**MESSAGGIO no. 32/2017**

Parere del Municipio sulla mozione 4 ottobre 2016 presentata dal signor Aldo Fendoni denominata "Per la modifica del progetto di sistemazione dell'area Viale Papio" (LOC art. 67 cpv. 6).

Per la modifica del progetto di sistemazione dell'area Viale Papio.

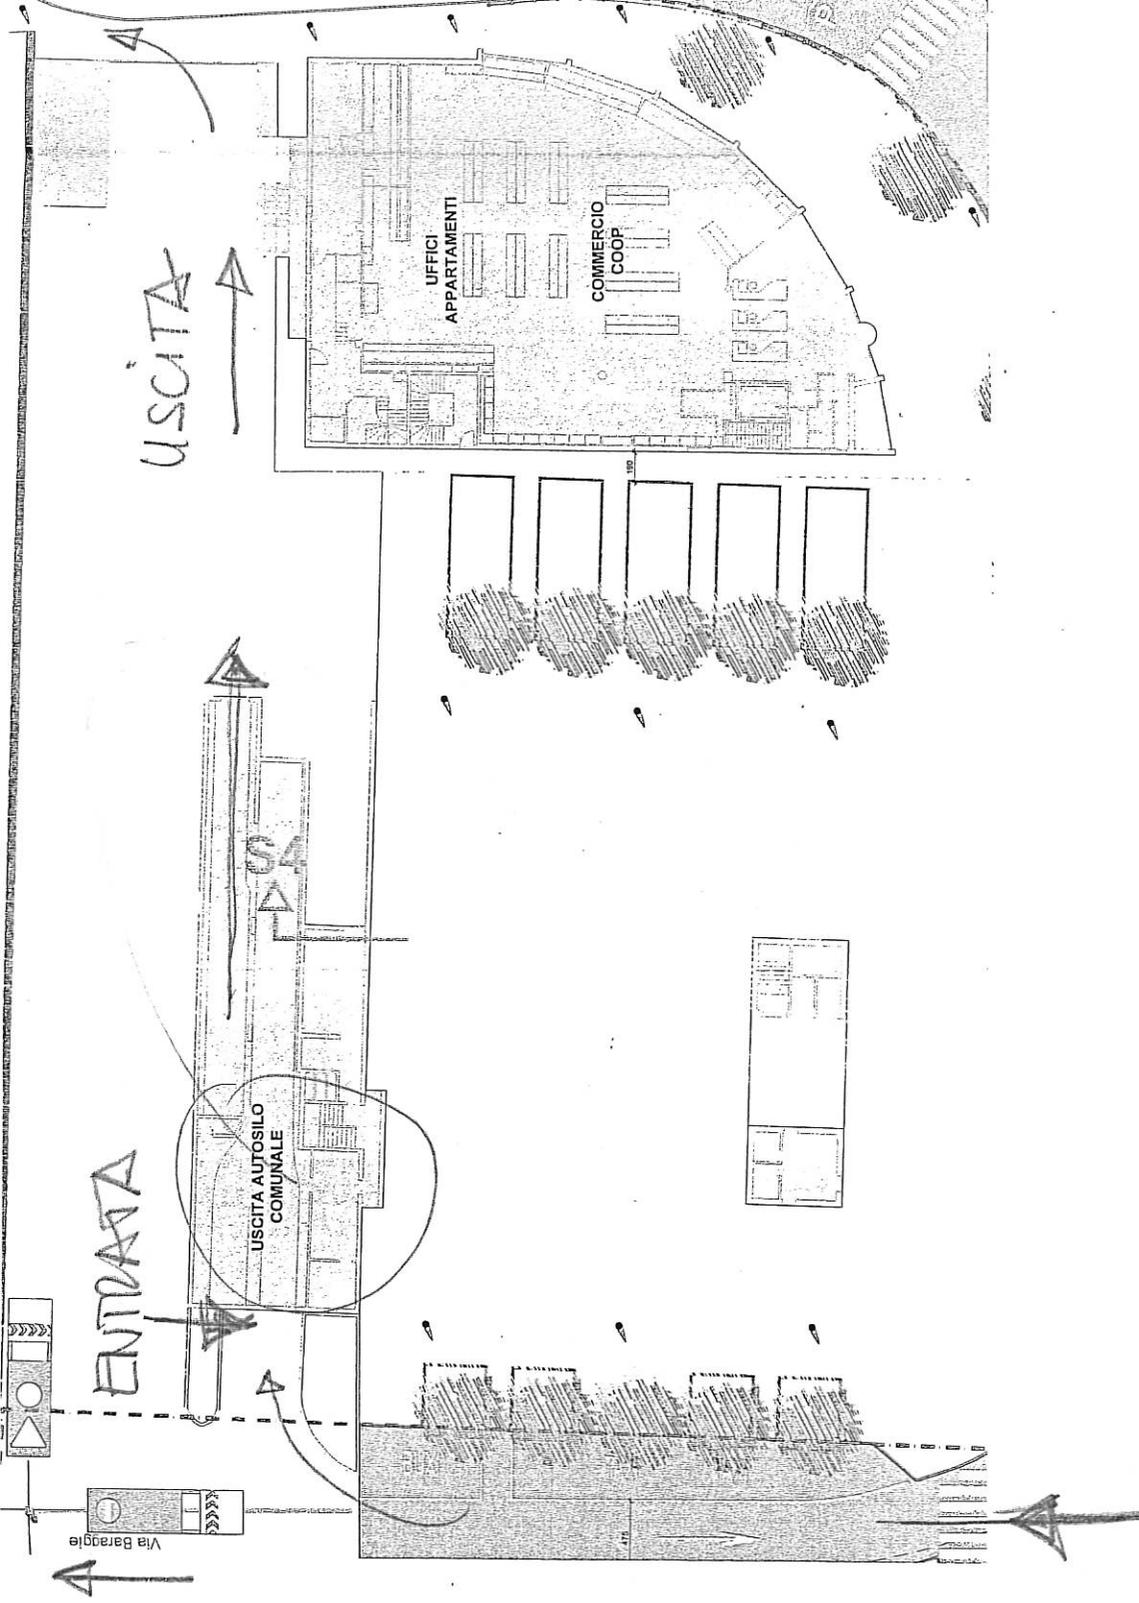
Visto che i lavori per la ristrutturazione di Viale Papio non sono ancora iniziati a causa di un ricorso, ritengo che un cambiamento del progetto sia ancora possibile. Il piano lavori prevede il restringimento della carreggiata e la soppressione di una delle due corsie di Viale Papio, a mio avviso sarebbe opportuno avere l'entrata dell'autosilo da Via Baraggie e l'uscita in Via Buonamano, cambiando il senso di marcia di Via Baraggie e invertendo l'entrata con l'uscita dell'autosilo comunale.

In questo modo eviteremo di avere automobilisti che percorrono più volte il Viale Papio perché non trovano posteggio, intasando la strada con formazione di code provenienti da Viale Monte Verità, Via Collina e Via Baraggie. Di fatto, andrebbe cambiata anche la segnaletica degli opportuni nuovi passaggi e per l'entrata e l'uscita autosilo comunale, Quando questo è completo bisognerà proseguire verso Via Buonamano.

Una modifica del progetto, così come richiesto dal signor Fendoni, significherebbe rivedere, sia dal punto di vista strutturale che da quello della sicurezza, tutto il movimento del traffico sia all'intero che all'esterno dell'autosilo comunale.

Come per certo a voi noto attualmente esistono infatti un'unica rampa d'accesso e due rampe d'uscita dall'autosilo comunale. Già solo per questo motivo sarebbe dunque necessario intervenire con modifiche strutturali molto importanti.

I flussi sono stati impostati in senso antiorario rispetto a Viale Monte Verità e Via Baraggie per convergere poi in Via Buonamano. Con il tipo di soluzione prospettata dal mozionante significherebbe accedere a Via Baraggie con una curva a 90° per poi accedere all'autosilo con una seconda curva sempre di 90°. Questo tipo di manovra andrebbe quasi certamente a rallentare il flusso normale del traffico causando colonne di veicoli su Viale Papio e problemi di aumento del traffico su Via Baraggie.

Un altro problema è legato alle persone che arrivano dalla zona Campagna salendo da Via Circonvallazione: gli stessi infatti dovrebbero gioco forza transitare per Viale Monte Verità e Viale Papio per poter accedere all'autosilo causando un ulteriore aumento di traffico su queste due strade.

Non va inoltre dimenticata la problematica legata al rifornimento di merci al supermercato Coop che, attualmente, viene effettuato sull'asse d'entrata dell'autosilo. Nel caso in cui l'entrata ai posteggi venisse spostata i veicoli addetti ai rifornimenti si vedrebbero costretti ad effettuare varie manovre per potere raggiungere il luogo di carico/scarico merci. Inoltre, nel caso in cui questi ultimi dovessero sostare davanti al magazzino, per gli utenti dell'autosilo diventerebbe alquanto difficoltosa l'uscita e l'immissione su Via Buonamano.

Il Municipio, già durante la progettazione dell'autosilo comunale, aveva considerato la soluzione prospettata dal signor Fendoni ma alla luce di quanto sopra esposto aveva optato per la situazione attuale.

A titolo abbondanziale rileviamo infine che i ricorsi presentati sulla sistemazione di Viale Papio sono stati tutti integralmente respinti. L'ultimo, in ordine di tempo, da parte del Tribunale Federale nella sua sentenza del 29 novembre 2016. I lavori su Viale Papio potranno dunque iniziare il prossimo autunno 2017 ed una modifica del progetto in questo momento non ci pare dunque opportuna.
